Pożar, który strawił dach zabytkowego budynku Urzędu Miasta w Kwidzynie na ulicy Warszawskiej na szczęście zniszczył jedynie konstrukcję dachową oraz częściowo w niewielkim stopniu pomieszczenia poddasza oszczędził dwu głównych kondygnacji budynku. Na wysokim parterze oraz na piętrze doszło jedynie do częściowego zalania pomieszczeń środkami gaśniczymi. Jednak wprowadzona wilgoć zniszczyła częściowo wystrój zabytkowych wnętrz wyremontowanego niedawno budynku.

W trakcie prac remontowo – adaptacyjnych budynku należy:

Okno piwniczne z kratą zabytkową.

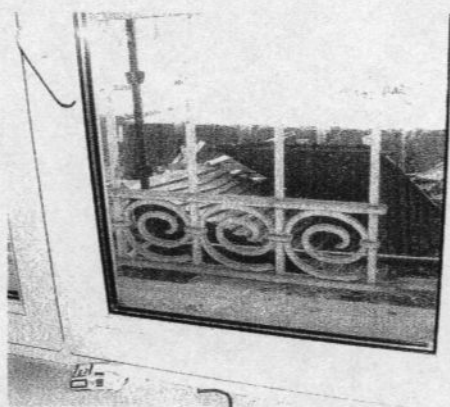
wygląda sprawa stolarki drzwiowej w części „C” budynku. Natomiast stolarka okienna winna powtarzać podziały stolarki historycznej z tej kondygnacji. Zastosować należy analogiczne do zabytkowych układy okien z uchylnymi skrzydłami. Dopuszcza się wymianę jej na nową z zastosowaniem tego zastrzeżenia. Uporządkować należy kraty tej kondygnacji. Za wzór do odkucia nowych krat winny posłużyć stare kraty z okresu budowy znajdujące się w elewacji tylnej. Usunąć kraty współczesne. Okratowanie wprowadzić we wszystkich oknach tej kondygnacji.
